# Lijst van wijzigingen bestemmingsplan “Hoff van Hollantlaan 7”

*(Bijlage bij Raadsvoorstel / -besluit van de gemeente 's-Hertogenbosch  
tot vaststelling van het bestemmingsplan “Hoff van Hollantlaan 7”)*

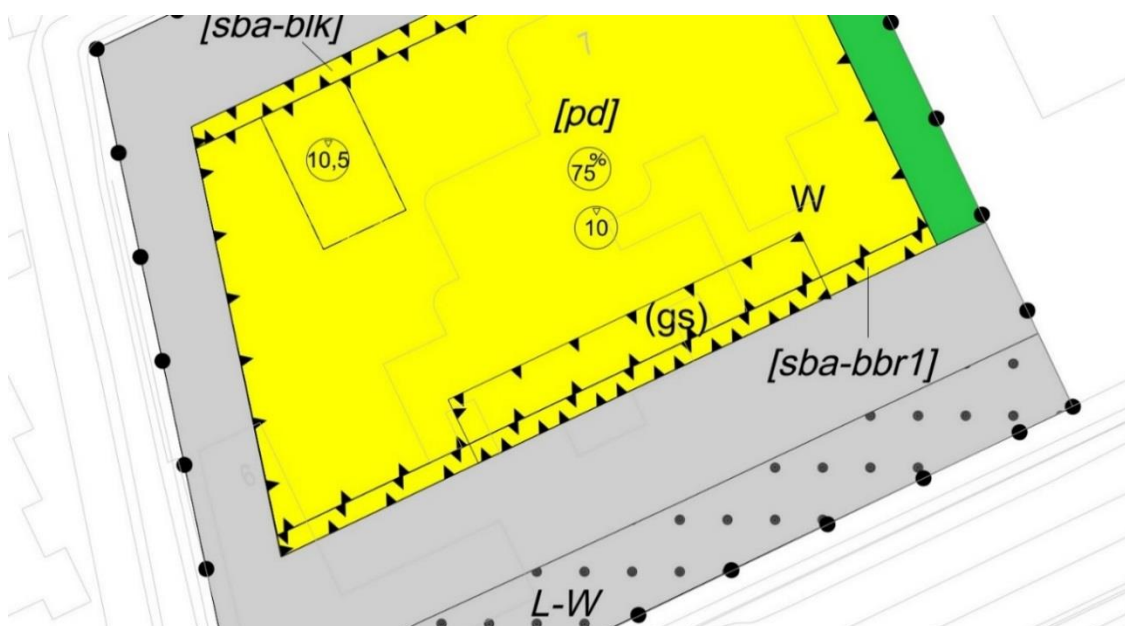
In het bestemmingsplan ‘Hoff van Hollantlaan 7’ zijn de volgende wijzigingen op de verbeelding aangebracht.

Er is een ambtshalve wijziging van de verbeelding noodzakelijk om het bouwplan te laten aansluiten op de verbeelding. Dit betekent dat (1) het bouwvlak en de bestemmingsgrens aan de westzijde zeer licht opschuift naar het westen, (2) de ‘specifieke bouwaanduiding – balkon’ ook wordt opgenomen aan de westzijde en (3) de hoogteaanduiding van 10,5 meter beperkt verschuift.
